Quito, 19 ENE. 2018
 Oficio No. 0058 GG-GOM-DSV

Asunto: Reductor de Velocidad en la calle Los Naranjos, entre Av. Granados y De Las Azucenas.

Adjunto: Copia Informe Técnico No. 844-GOM-DSV-17 (3 hojas, 1 plano)
 Copia oficio N° 17-620-ES-MDMQ (1 hoja)

Gráfico 2: Calle De los Naranjos y Av. Granados

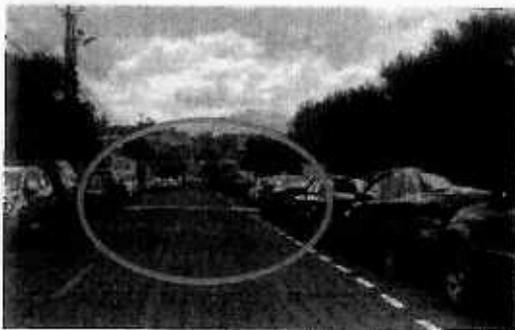
En base a lo solicitado y a la inspección realizada al lugar donde se solicitó la implementación de reductores de velocidad, se emite criterio técnico no favorable sobre el mismo por tal motivo que ya existen dos reductores en la calle De los Naranjos, es recomendable el mejoramiento del primer reductor debido a que no está Normado.

Existe señalización horizontal y vertical en buen estado, se recomienda la implementación un cruce peatonal en la calle de los Naranjos de acuerdo al plano adjunto.

- Se emite criterio técnico favorable no favorable sobre el pedido de la construcción de reductores de velocidad debido a que ya existen dos sobre esta calle.
- Se implementará un cruce peatonal de acuerdo al plano adjunto para resguardar la seguridad del peatón.

- Se recomienda remitir este informe a la Gerencia de Planificación para el mejoramiento de un reductor de velocidad ya que este no se encuentra normado.
